Allegato "A" alla D.G.R. n° 44-3809 in data 18 SET, 2006 relativa all'approvazione della Variante n. 10 di Rev. al P.R.G.I. del Comune di Brusnengo di cui alle DD.CC. n. 12 del 27.02.'04, n. 49 del 5.11.'04 e n. 37 dell'11.11.'05.

Elaborati Geologici

Scheda di identificazione Area (2)

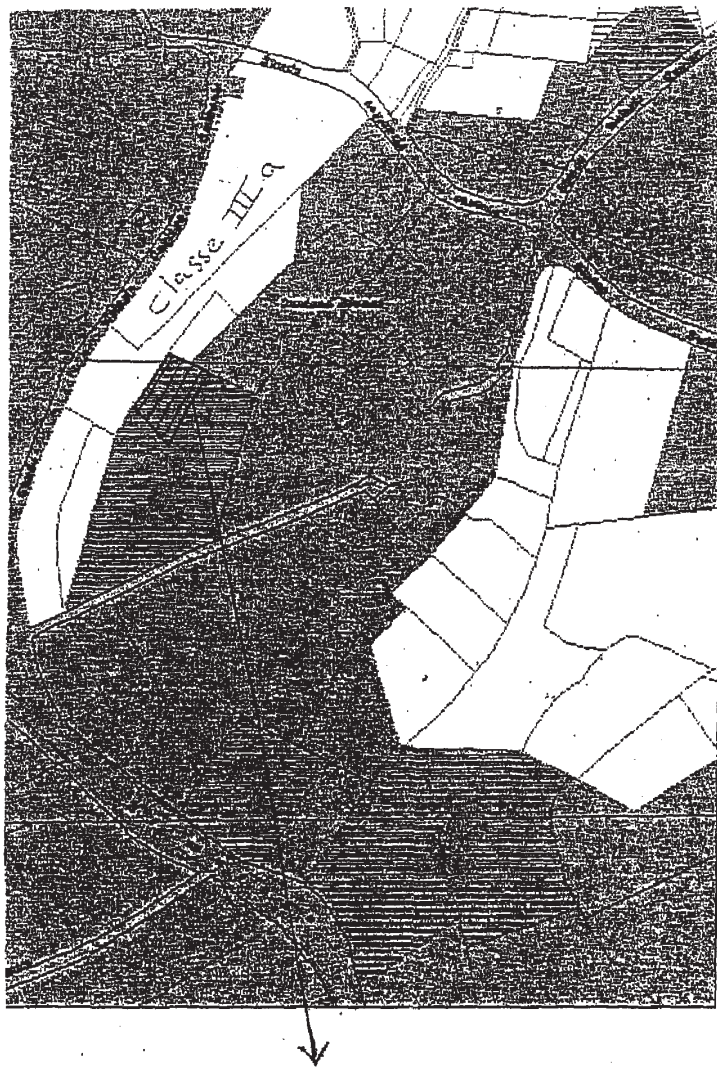
- Alla voce Classe di idoneità urbanistica inserire dopo "Ib" la sigla: "IIIa".
- Sostituire lo stralcio di Carta di sintesi con quello di seguito riportato:

Porzione dell'Area 2 in classe IIIa su cui è inibita l'edificazione
